さいたま市民会館うらわ新施設緞帳製作等業務
質問に対する回答

参考図 (質問書に対する回答)

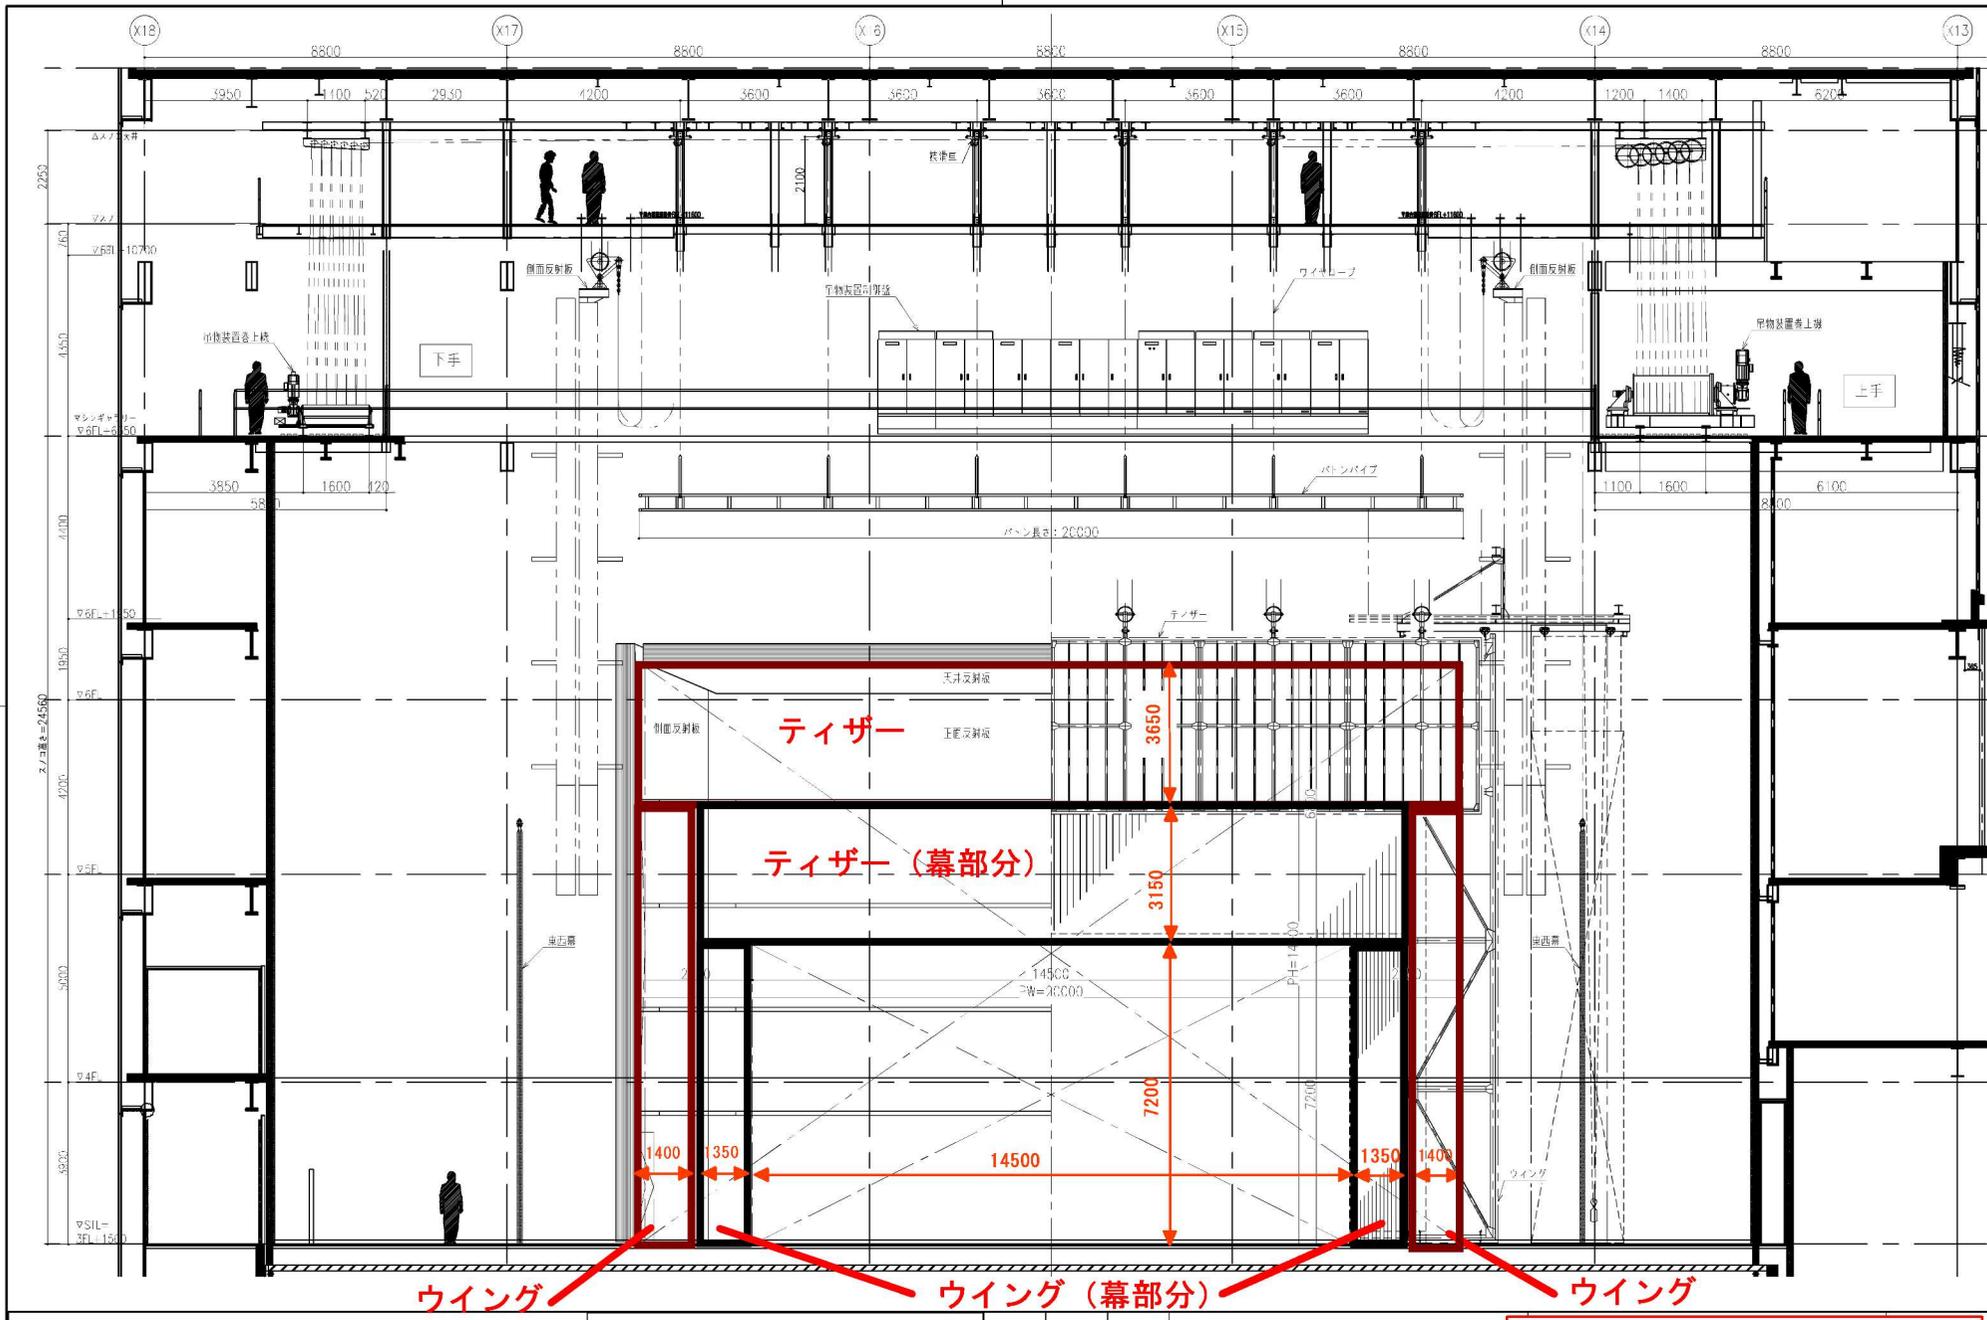
質問 No.	質問内容	回 答
1	<p>仕立て上がり寸法より、プロセニウム寸法の方が大きいので緞帳使用時は、ウイング（上手、下手）とプロセニウム昇降装置(ティザー)で見切れる部分があるかと思いますが、見切寸法を教えてください。 (見切寸法でもデザインに影響が出ないように確認したいと思います)</p> <p>図面でWはウイング仕上げ部開口の17200かと思われませんが、H寸法が不明です。</p>	<p>ティザー及びウイングセット時の寸法は、以下の2パターンとなります。</p> <ul style="list-style-type: none"> ・ W14, 500×H7, 200 ・ W16, 900×H7, 200
2	<p>図案は、仕立て上がり寸法で制作し、パースイメージも上部が空きますが、仕立て上がり寸法でよろしいでしょうか。</p>	<p>【図案について】 W16, 900×H7, 200 で作成してください。</p> <p>【パースイメージ】 見切寸法W14, 500×H7, 200 で作成してください。</p> <p>パースのティザー、ウイングについては、下りた状態に加工してください。</p> <p>ティザー及びウイングの寸法は以下のとおりです。また、色調については、木目調部分は客席側の壁（木目調部分）と合わせ、幕部分は黒色としてください。</p> <ul style="list-style-type: none"> ・ ティザー：W20, 000×H3, 650 ・ ティザー（幕部分） ：W16, 900×H3, 150 ・ ウイング：W1, 400×H10, 350 ・ ウイング（幕部分） ：W1, 350×H7, 200 <p>参考図をご参照ください。</p>
